Modulo per la presentazione delle osservazioni per i piani/programmi/progetti sottoposti a procedimenti di valutazione ambientale di competenza statale

Oggetto: Codice procedura 10847 - Costruzione ed esercizio di un impianto di produzione di energia elettrica da fonte eolica "FIORA" di potenza nominale pari a 52,8 MW, da realizzarsi nel comune di Manciano (GR) e delle opere ed infrastrutture connesse

TESTO DELLE OSSERVAZIONI

IMMAGINE n. 2 CUMULO IMPIANTI EOLICI nel BACINO VISIVO TERRITORIO di MANCIANO e di MONTALTO di CASTRO.

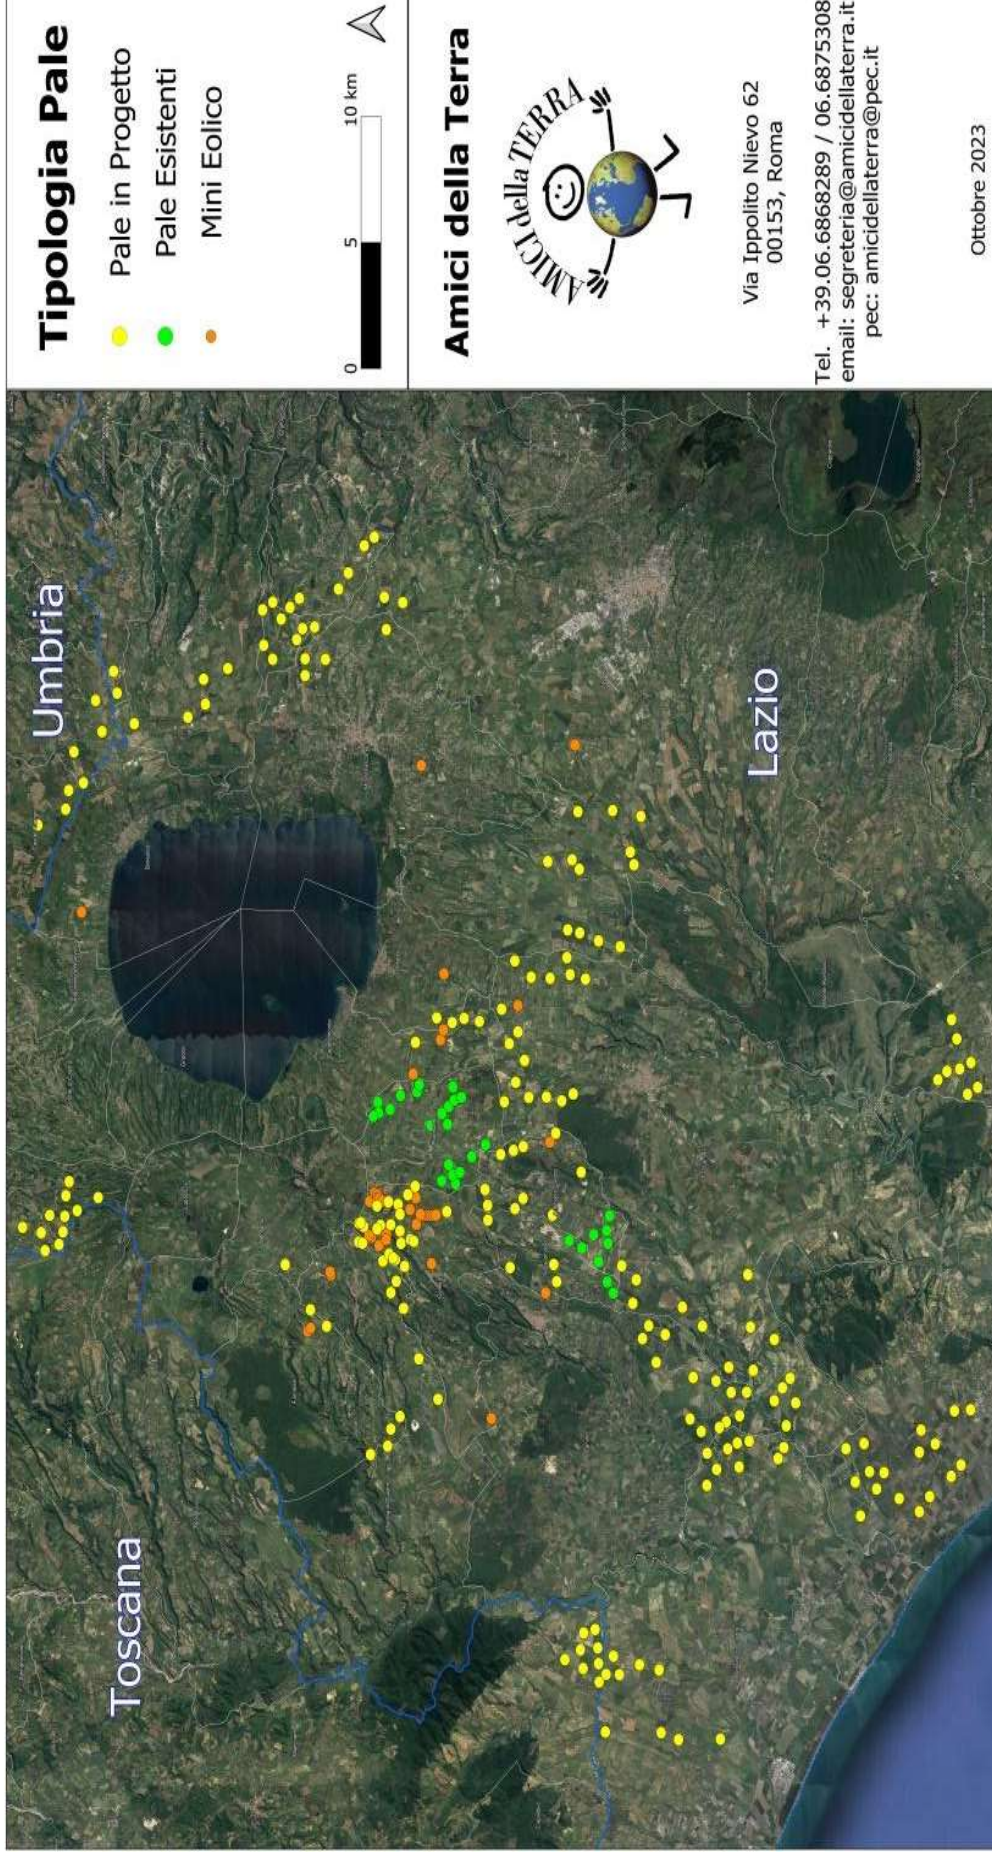
3) OSSERVAZIONE: CUMULO e SATURAZIONE IMPIANTI FER NELLA PROVINCIA di VITERBO, IN PARTICOLARE NEL COMUNE DI MONTALTO DI CASTRO E NELLA ZONA A CONFINE CON IL COMUNE di MANCIANO che SI TROVANO NELLO STESSO BACINO VISIVO.

La zona in cui in cui è stato progettato l'eolico Fiora è già occupata da diversi centinaia di ettari di impianti fotovoltaici già esistenti e in procedura VIA al Mase e alla Regione Lazio così come da diversi progetti di impianti eolici industriali (vedi Allegato Osservazioni immagini nn. 2,3 e 4. L'impianto eolico Fiora, pur trovandosi in Toscana ma nello stesso bacino visivo del territorio limitrofo laziale ed a poche centinaia di metri da una zona già estremamente satura del Lazio, andrebbe ad appesantire una situazione già *critica per la sostenibilità ambientale.*
